Rapport 02

Kunde	Favrskov Kommune	Projektnr.	1023294-001
Projekt	Rønbækhallen	Dato	2016-11-29
Emne	Tagkollaps	Initialer	PRH

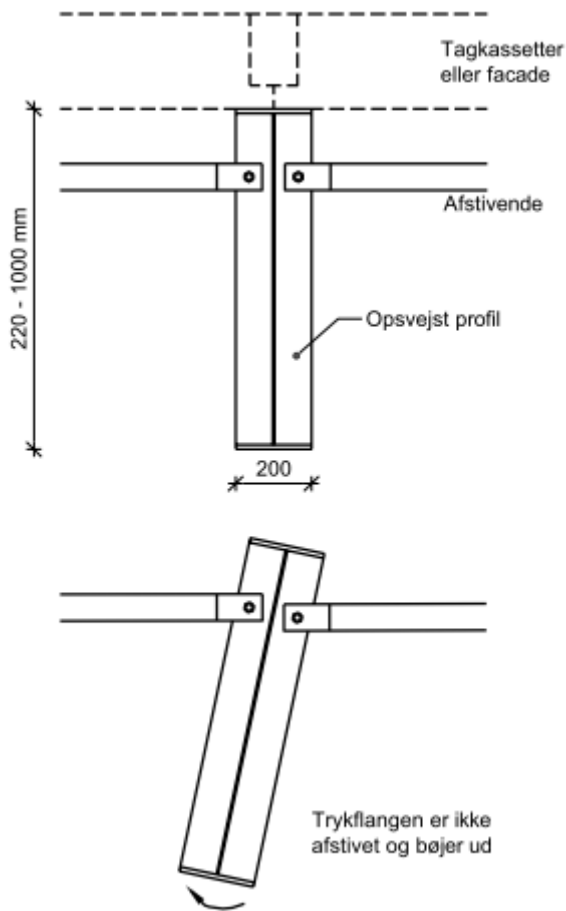
De statiske beregninger dateret 2011-08-16 (dato på Halber udskrift) er gennemgået med hensyn til laster og forudsætninger. Beregningerne er udført i et Halber beregningsprogram. Af udskrifterne fremgår forudsætningerne for beregningerne, de anvendte inddata og resultaterne af beregningerne.

I det ene kollapsede spær er monteret en hejsefoldevæg Teanik 2000, der hænger i spæret. Vægten af denne er ca. 1.550 kg og er ikke medtaget i beregningerne. Væggen forøger egenlasten med godt 20 % eller med ca. 8 % af den regningsmæssige maksimale last (egenlast + snelast).

Vi har udført en kontrolberegning af rammerne med et alternativt program, Autodesk Robot Structural Analysis Professional 2017, og med samme forudsætninger som oprindeligt (bl.a.: CC2, uden hejsevæg og med kipningsfastholdelser ved afstivningssystemet). Kontrolberegningerne viser udnyttelsesgrader i nogenlunde samme størrelsesorden som i de statiske beregninger, og som i nogle tilfælde ligger tæt på en udnyttelse på 100 %.
